Si trasmettono in allegato le osservazioni di vari cittadini sul progetto in oggetto

Oggetto: Valutazione di Impatto Ambientale Collegamento stabile tra la Sicilia e la Calabria
(C.U.P. C41C23002750005) – Codice procedura ID 11169

presenta le seguenti osservazioni in merito al progetto sopra indicato.

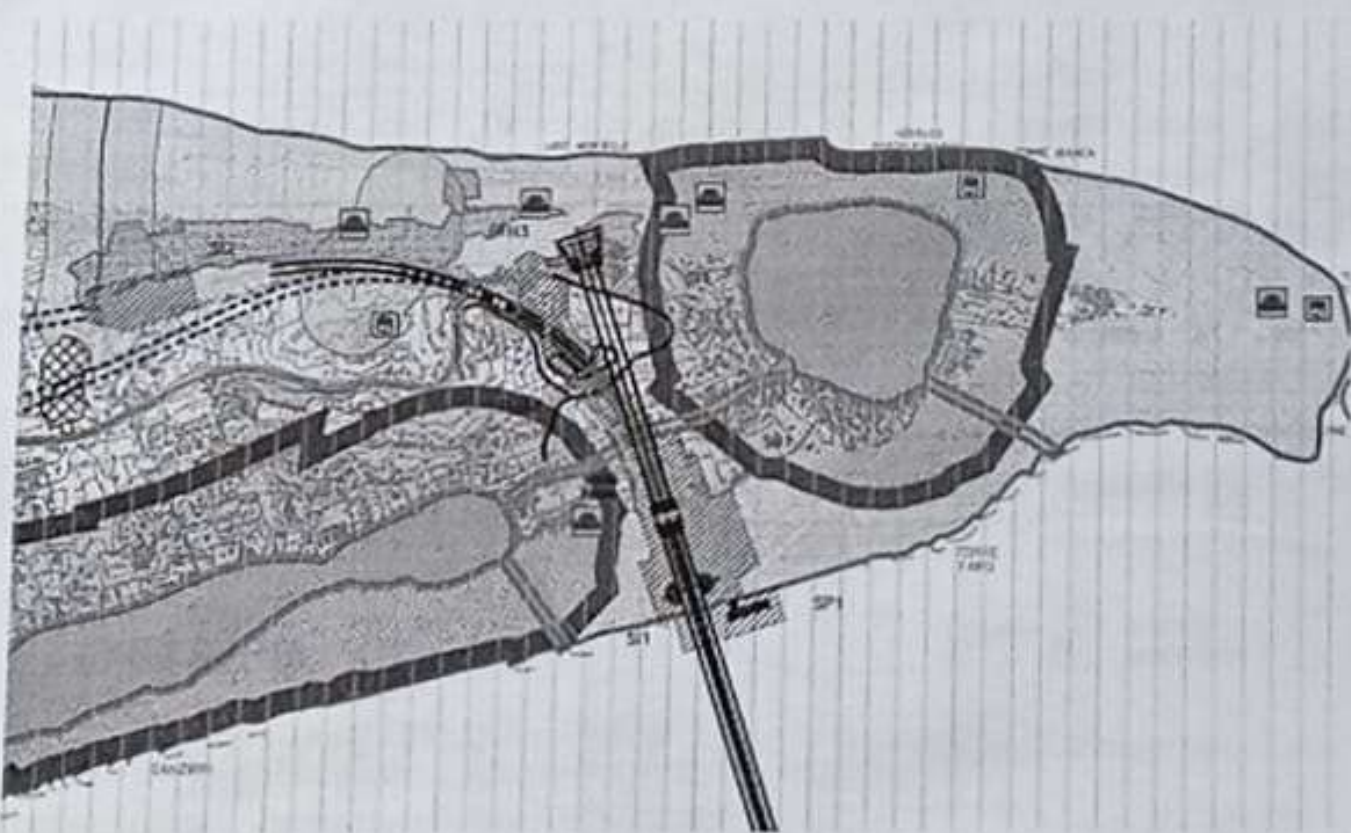
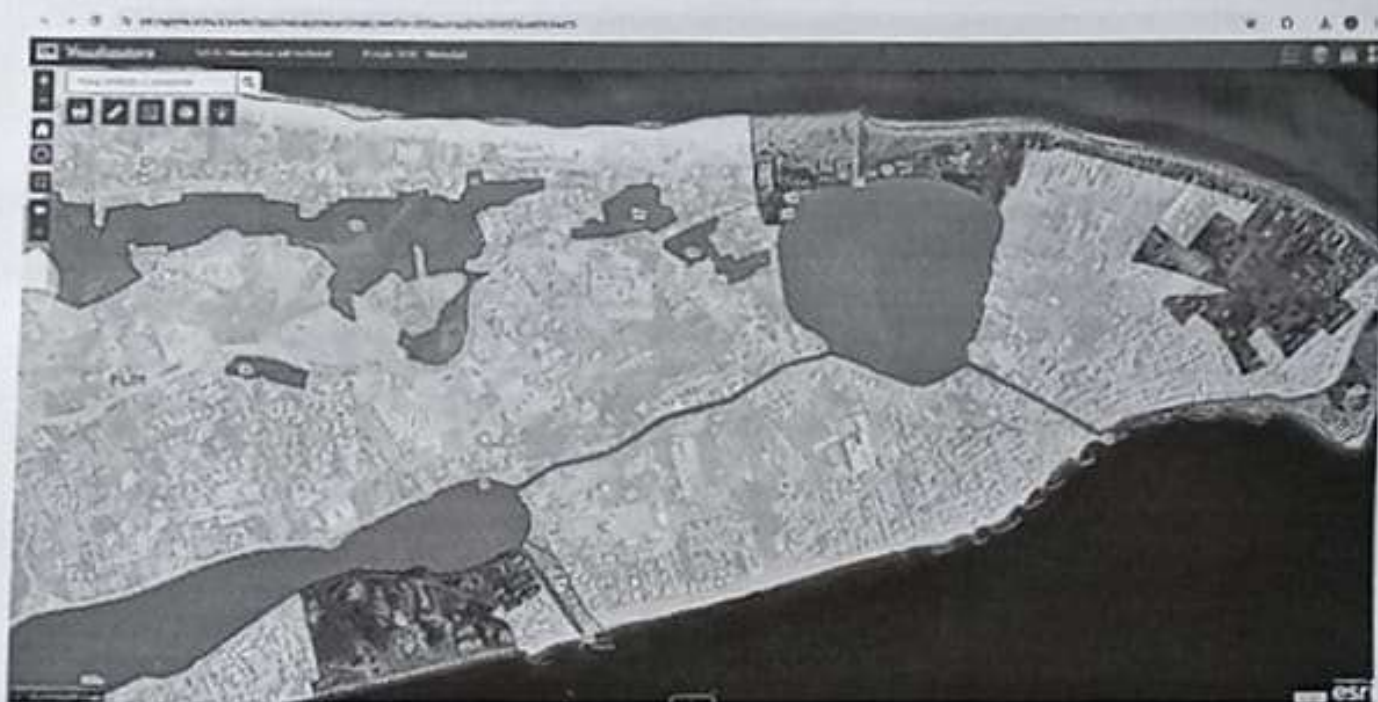
In ogni caso consultando il visualizzatore del S.I.T.R. della Regione Siciliana¹ è possibile verificare che parti significative del progetto ricadono in aree sottoposte ai regimi normativi “1m” e “1d” del

Piano paesaggistico dell'ambito 9, come si evince chiaramente dal confronto delle seguenti figure, estrapolate rispettivamente dal S.I.T.R. (ove le aree sottoposte al regime "Id" sono evidenziate in giallo e quelle relative a "Im" in rosa) e dalle cartografie del progetto (in particolare l'elaborato "Sicilia - carta delle interferenze con il sistema dei vincoli - tav. 1/3"):

E' evidente pertanto come il progetto in questione, interferendo massicciamente con le suddette aree, presenti una incompatibilità insanabile con le disposizioni del Piano Paesaggistico dell'ambito 9.

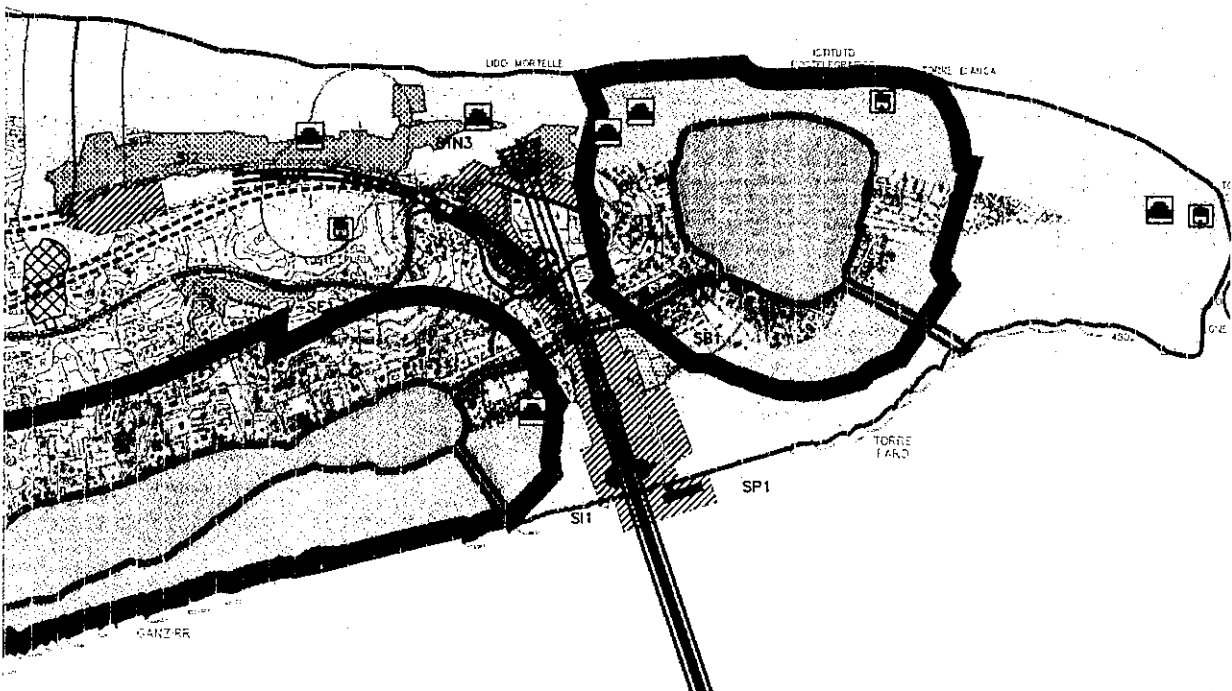
In effetti consultando il visualizzatore del S.I.T.R. della Regione Siciliana¹ è possibile verificare che parti significative del progetto ricadono in aree sottoposte ai regimi normativi "1m" e "1d" del Piano paesaggistico dell'ambito 9, come si evince chiaramente dal confronto delle seguenti figure, estrapolate rispettivamente dal S.I.T.R. (ove le aree sottoposte al regime "1d" sono evidenziate in giallo e quelle relative a "1m" in rosa) e dalle cartografie del progetto (in particolare l'elaborato "Sicilia – carta delle interferenze con il sistema dei vincoli – tav. 1/3"):

E' evidente pertanto come il progetto in questione, interferendo massicciamente con le suddette aree, presenti una incompatibilità insanabile con le disposizioni del Piano Paesaggistico dell'ambito 9.

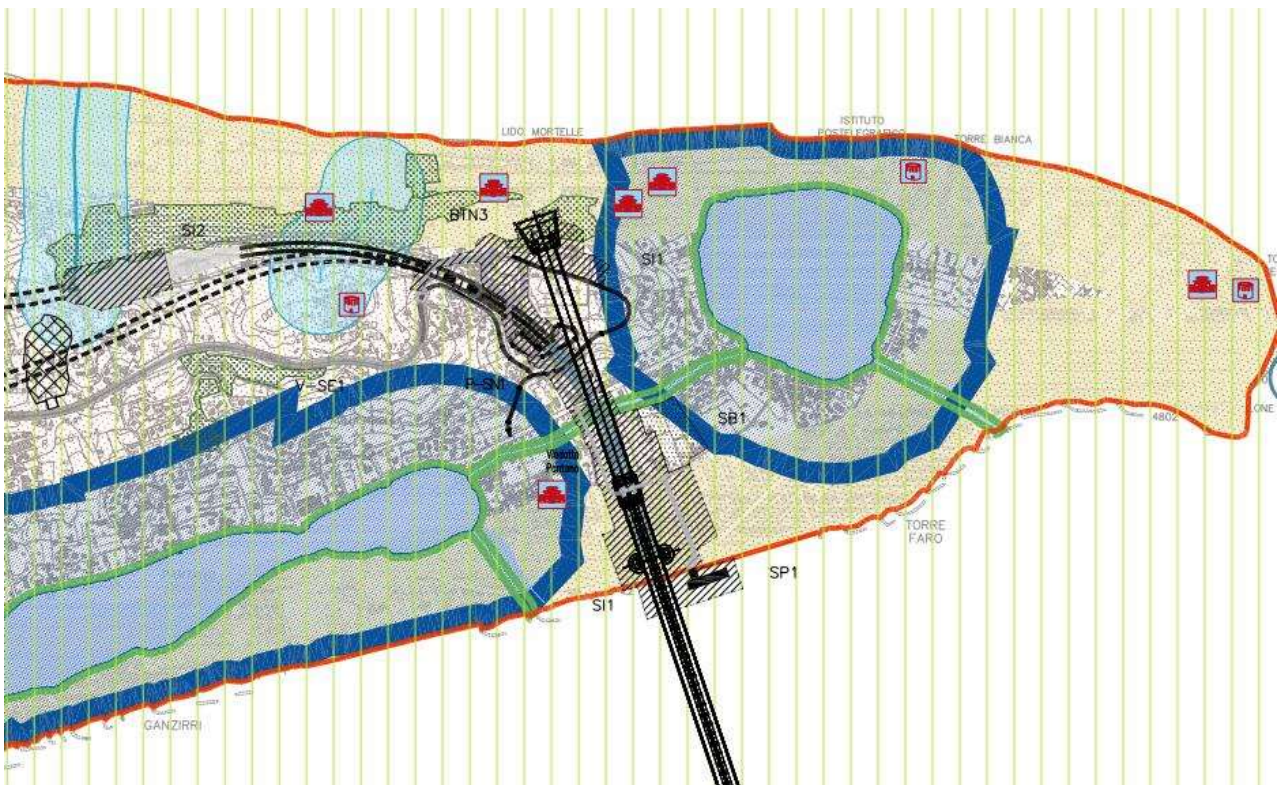
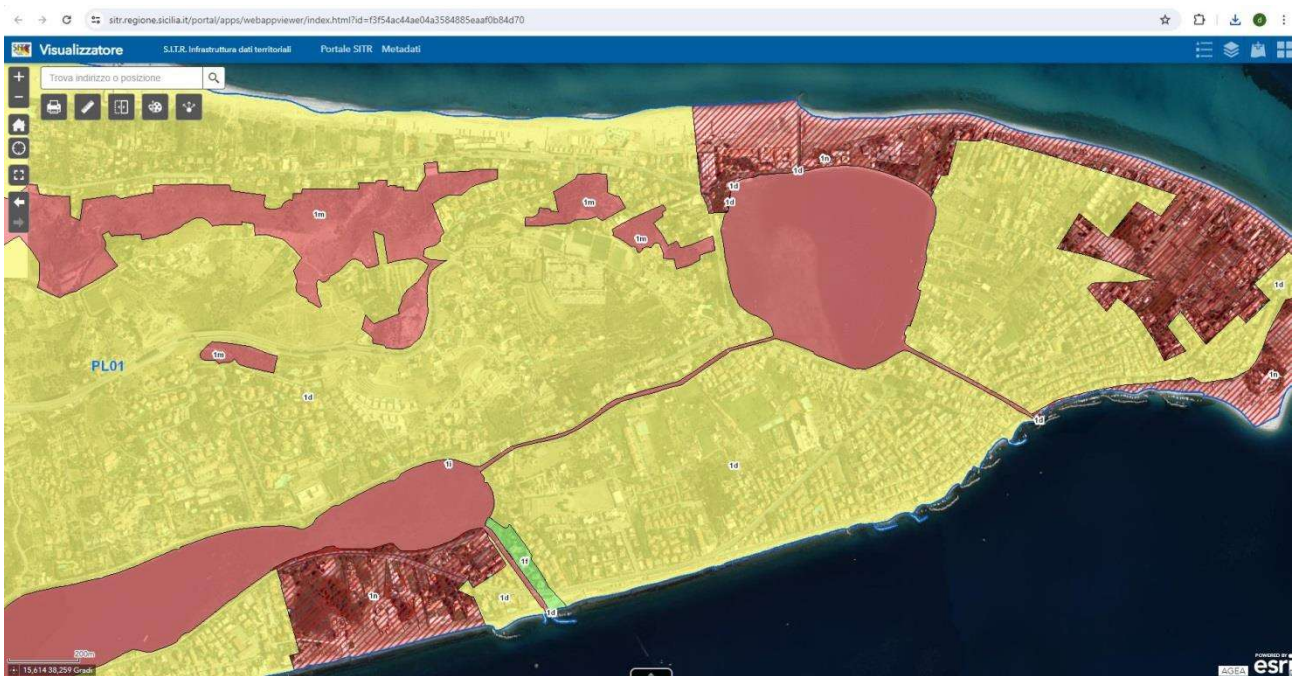
In ogni caso consultando il visualizzatore del S.I.T.R. della Regione Siciliana¹ è possibile verificare che parti significative del progetto ricadono in aree sottoposte ai regimi normativi “1m” e “1d” del

Piano paesaggistico dell'ambito 9, come si evince chiaramente dal confronto delle seguenti figure, estrapolate rispettivamente dal S.I.T.R. (ove le aree sottoposte al regime "1d" sono evidenziate in giallo e quelle relative a "1m" in rosa) e dalle cartografie del progetto (in particolare l'elaborato "Sicilia – carta delle interferenze con il sistema dei vincoli – tav. 1/3"):

E' evidente pertanto come il progetto in questione, interferendo massicciamente con le suddette aree, presenti una incompatibilità insanabile con le disposizioni del Piano Paesaggistico dell'ambito 9.

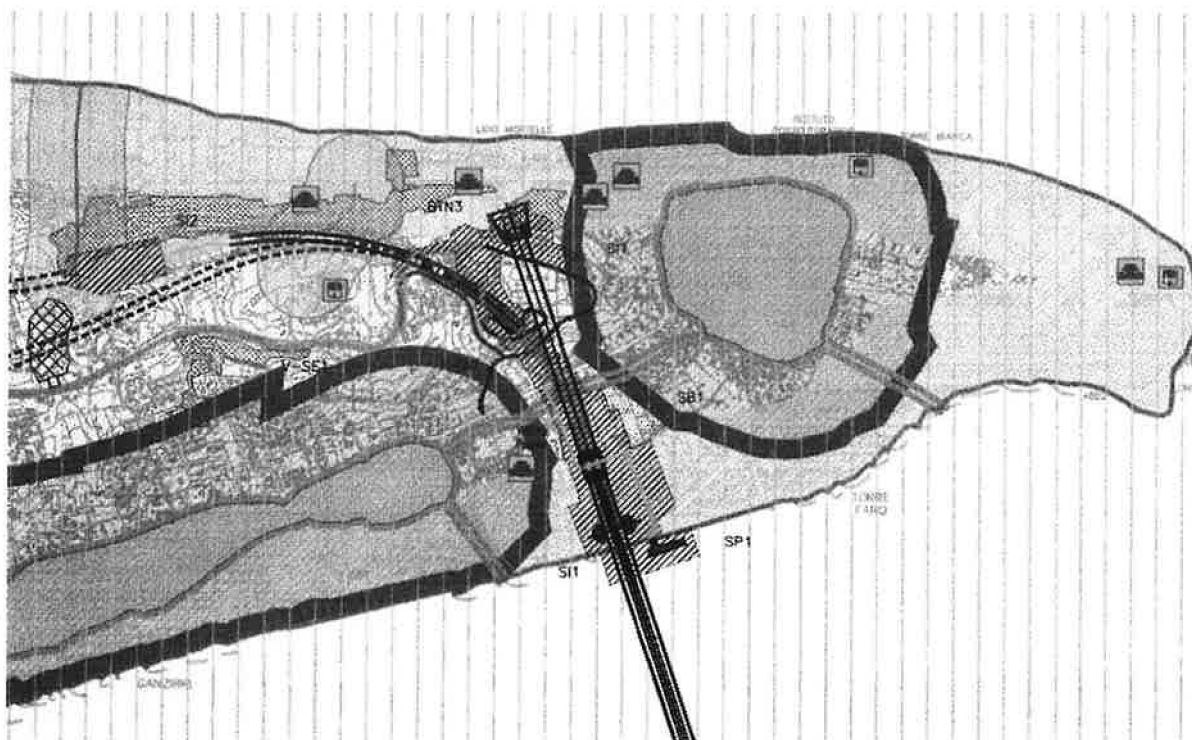
In ogni caso consultando il visualizzatore del S.I.T.R. della Regione Siciliana¹ è possibile verificare che parti significative del progetto ricadono in aree sottoposte ai regimi normativi “1m” e “1d” del

Piano paesaggistico dell'ambito 9, come si evince chiaramente dal confronto delle seguenti figure, estrapolate rispettivamente dal S.I.T.R. (ove le aree sottoposte al regime "1d" sono evidenziate in giallo e quelle relative a "1m" in rosa) e dalle cartografie del progetto (in particolare l'elaborato "Sicilia - carta delle interferenze con il sistema dei vincoli - tav. 1/3"):

E' evidente pertanto come il progetto in questione, interferendo massicciamente con le suddette aree, presenti una incompatibilità insanabile con le disposizioni del Piano Paesaggistico dell'ambito 9.

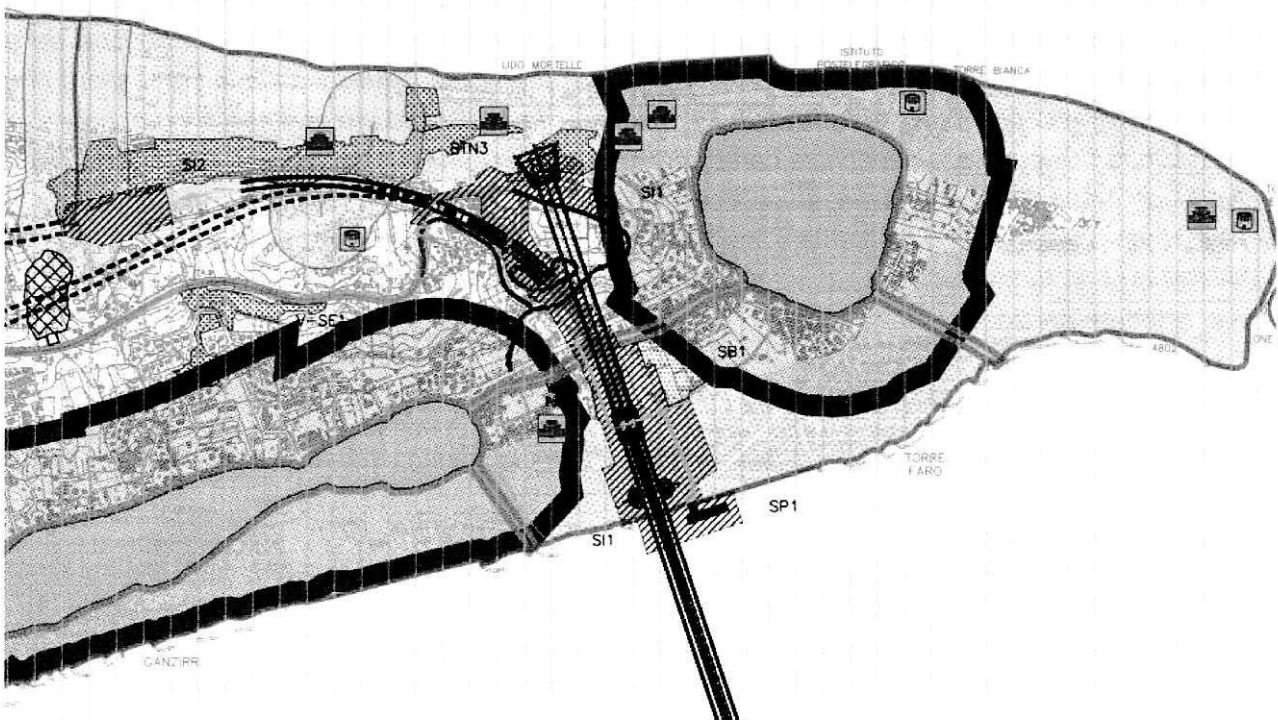
In effetti consultando il visualizzatore del S.I.T.R. della Regione Siciliana¹ è possibile verificare che parti significative del progetto ricadono in aree sottoposte ai regimi normativi "1m" e "1d" del Piano paesaggistico dell'ambito 9, come si evince chiaramente dal confronto delle seguenti figure, estrapolate rispettivamente dal S.I.T.R. (ove le aree sottoposte al regime "1d" sono evidenziate in giallo e quelle relative a "1m" in rosa) e dalle cartografie del progetto (in particolare l'elaborato "Sicilia – carta delle interferenze con il sistema dei vincoli – tav. 1/3"):

E' evidente pertanto come il progetto in questione, interferendo massicciamente con le suddette aree, presenti una incompatibilità insanabile con le disposizioni del Piano Paesaggistico dell'ambito 9.
